**Forum mondial de l'harmonisation
des Règlements concernant les véhicules****183^e session**

Accord de 1958 : Examen de projets d'amendements**à des Règlements ONU existants, soumis par le Groupe de travail
du bruit et des pneumatiques (GRBP)****Proposition de complément 24 à la série initiale
d'amendements au Règlement ONU n° 54 (Pneumatiques
pour véhicules utilitaires et leurs remorques)****Communication du Groupe de travail du bruit et des pneumatiques****

Figure, lire :

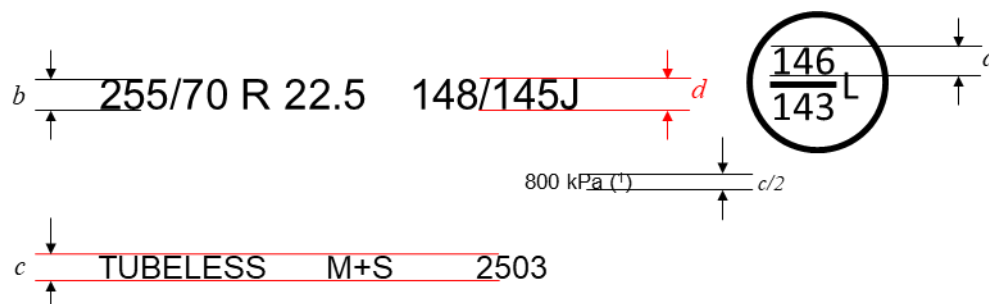
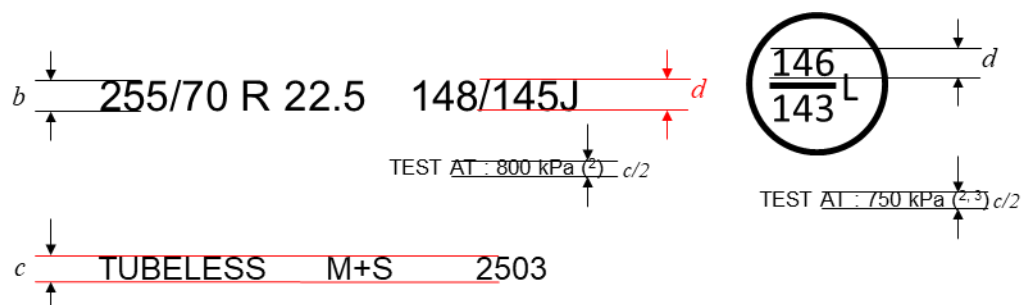
« Exemple 1 :

- (1) L'indice PSI peut être utilisé à la place d'une valeur de pression exprimée en kPa pour les pneumatiques homologués pour la première fois avant le 1^{er} janvier 2018. La valeur en kPa peut être précédée par "ESSAI À :", par "GONFL. D'ESSAI :" ou par le symbole "@".

Exemple 2 :

- (2) "ESSAI À :" – Cette mention peut être remplacée par "GONFL. D'ESSAI :" ou par le symbole "@", ou être absente.
- (3) L'indication d'une deuxième pression de gonflage pour le code de service supplémentaire est facultative. En l'absence d'indication, le même gonflage d'essai s'applique aux deux combinaisons charge/vitesse.

Prescriptions relatives aux dimensions pour les marques supplémentaires⁽⁴⁾ :

- (4) Lorsque "ML" et "MPT" font partie de la désignation des dimensions du pneumatique, la dimension minimale *b* s'applique. ».
